**SMART CENTRES
Centre Commercial Carrière Francon
Montréal**

Étude préliminaire des parois rocheuses Géologie structurale

ÉTUDE PRÉLIMINAIRE DES PAROIS ROCHEUSES GÉOLOGIE STRUCTURALE

SCHEMA DU GLISSEMENT SUIVANT UN PLAN POTENTIEL

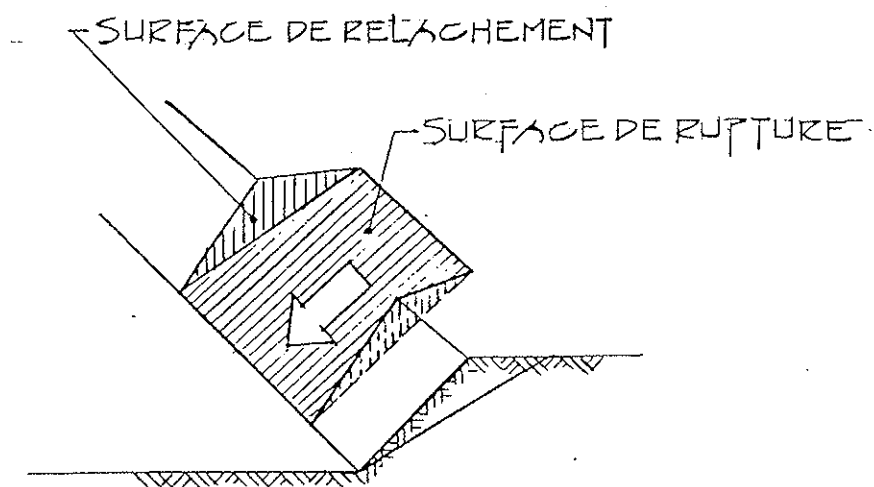
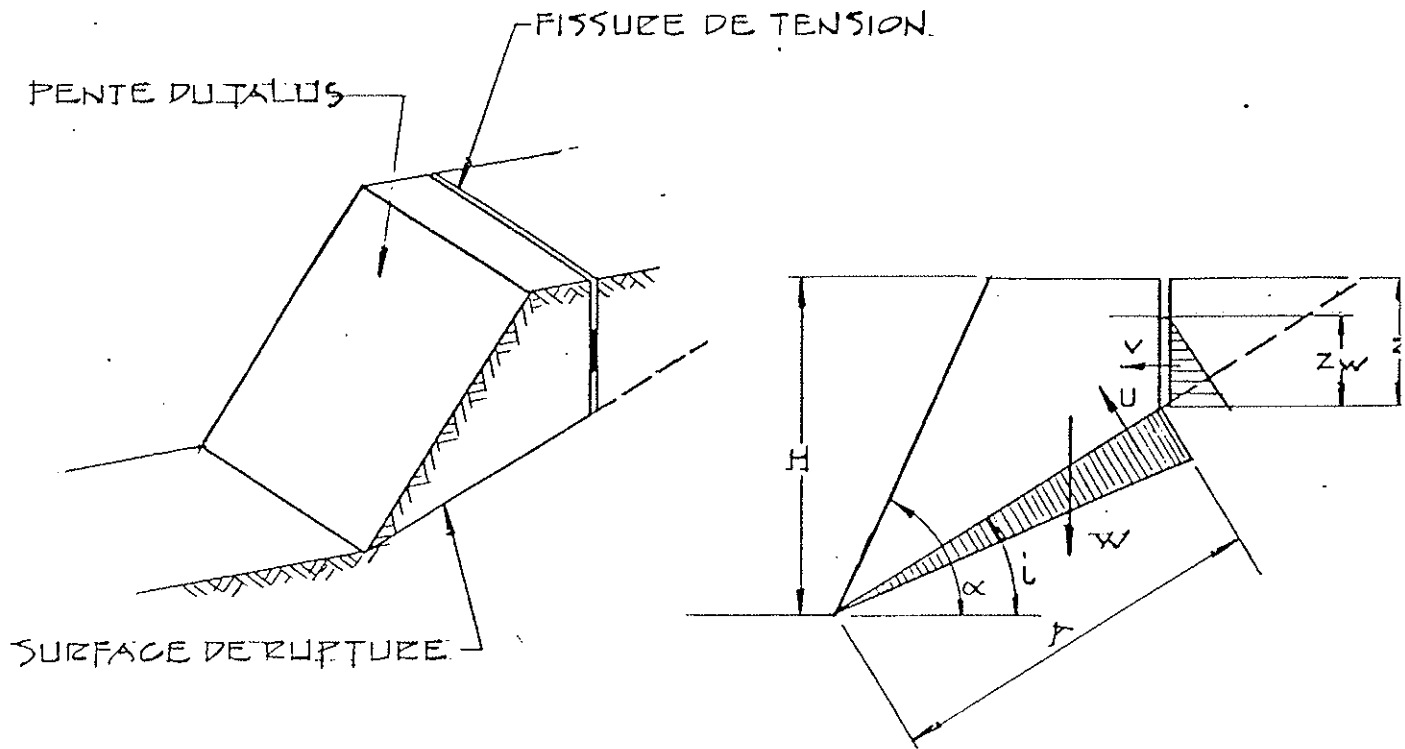
De façon à mieux comprendre le phénomène de la possibilité de rupture potentielle suivant un plan de glissement, nous avons jugé utile de reproduire les croquis R1 et R2, qui illustrent les divers éléments mentionnés dans les formules du chapitre 4 du rapport SNC.

Le schéma «R1» est une isométrie qui définit globalement la façon dont la roche peut se détacher de la masse.

Le schéma «R2» décrit, d'une façon un peu plus précise, la géométrie des forces en présence, lorsque le plan potentiel de glissement est accompagné d'une fissure de tension, dans la partie supérieure de la masse rocheuse. Selon le rapport SNC, c'est le cas le plus critique concernant la rupture suivant un plan.

GLISSEMENT POTENTIEL SUIVANT UN PLAN
GRADIN SUPERIEUR
VIS-A-VIS QUAI "TEMPORAIRE" - 1981

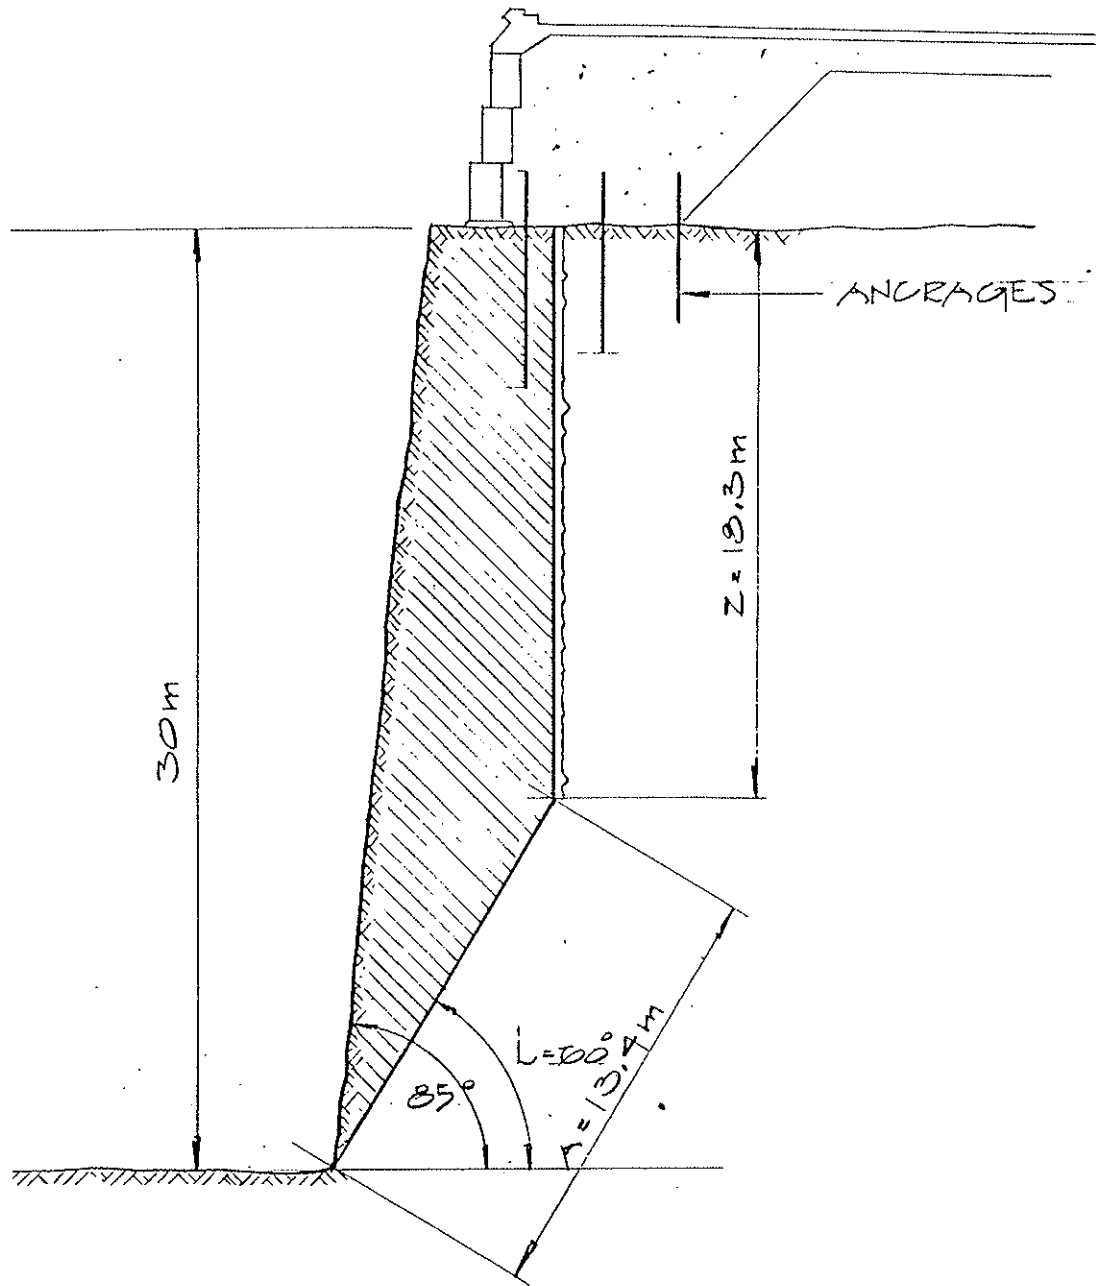
Ce qui nous a particulièrement intrigué dans ce calcul, c'est le fait que la surcharge prise en compte par SNC était de 1000 tonnes métriques par mètre linéaire, alors que le poids du roc déplacé n'était que de 328 tonnes.

Avec une telle surcharge, l'on obtient un facteur de sécurité de 1.01. À notre avis, cette surcharge a été surévaluée. Le poids total d'un quai «1981» est de 1,600 tonnes réparties sur une largeur à la base d'au moins 13 mètres. Tandis que sur chaque «aile de béton» des quais de «1982», la charge totale maximum est de 350 tonnes métriques.

En appliquant cette surcharge aux chiffres fournis à la page 24, et selon la formule (5) de la page 17, on obtient un facteur de sécurité de 2.21.

CROQUIS R3

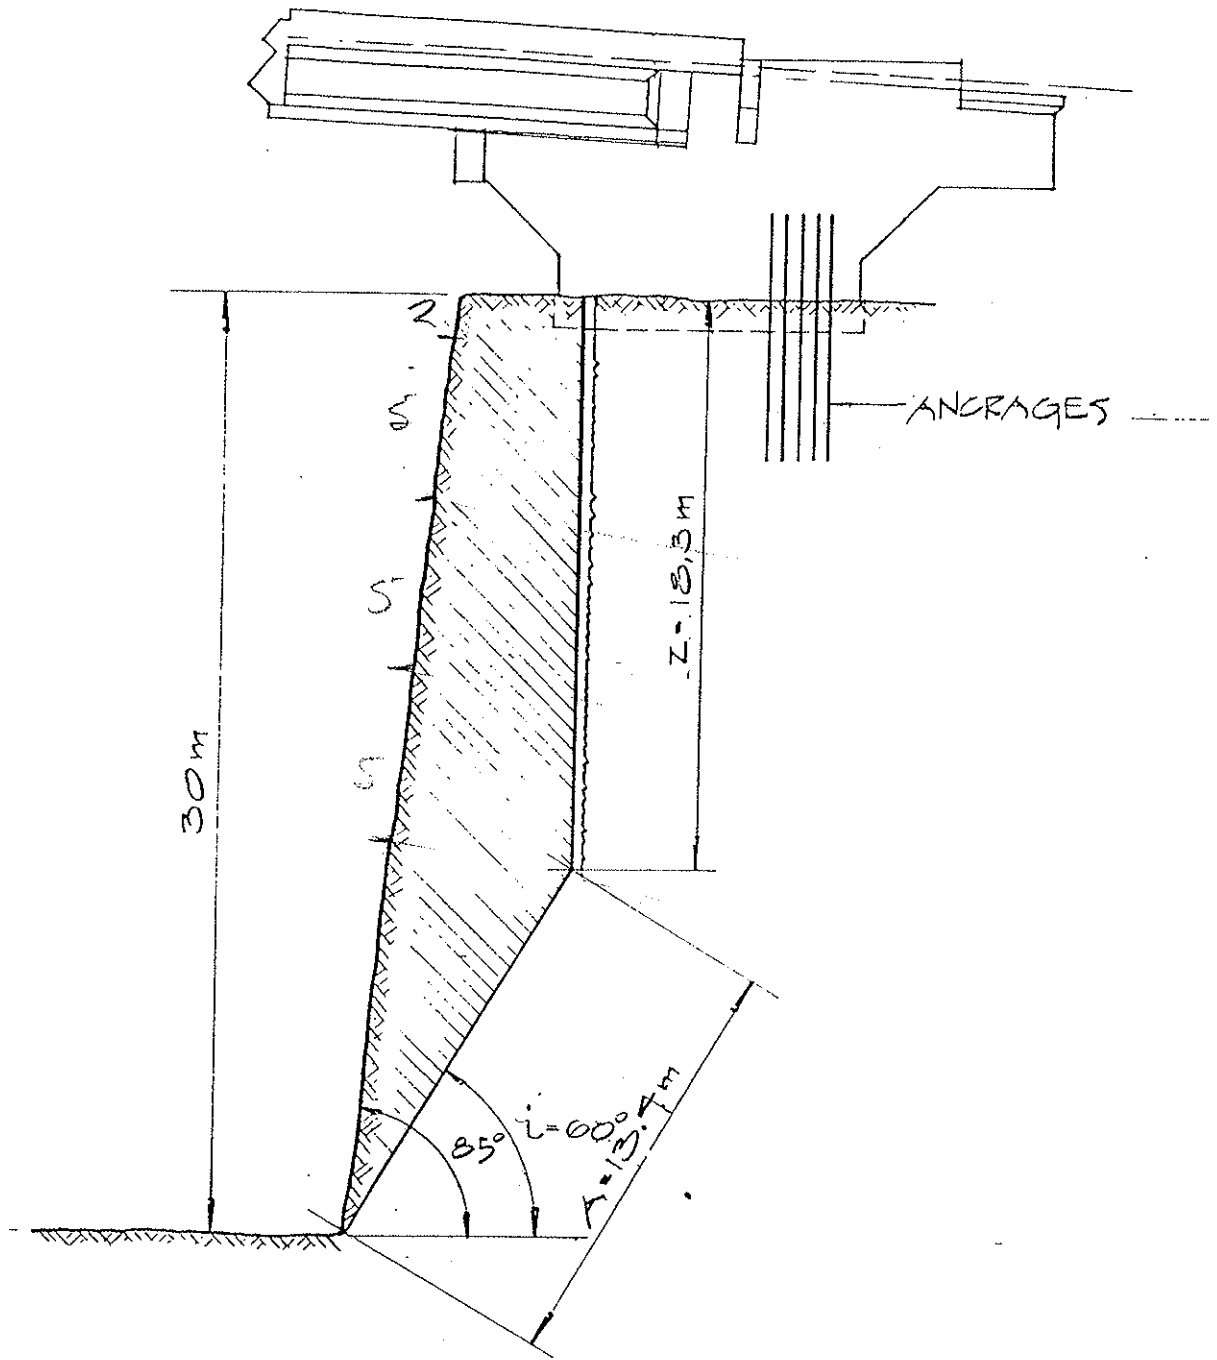
Selon ce raisonnement, dans l'ensemble, la construction des quais actuels, n'aurait pas diminué le facteur de sécurité contre la possibilité d'une rupture potentiel suivant un plan incliné.

Supposons un seul moment que nos chiffres soient erronés, mais que les images des croquis «R3» et «R4» soient exactes. Advenant une rupture éventuelle du roc selon le schéma montré au croquis R3, nous pensons qu'il y aurait une situation précaire, mais sans perte de vie au quais 81. De même, aux quais 82, croquis R4, il y aurait augmentation des pressions sur le roc et dans les tirants, mais encore là, il n'y aurait pas de perte de vie. À moins qu'il y ait une condition encore plus dangereuse dont n'a pas parlé SNC?
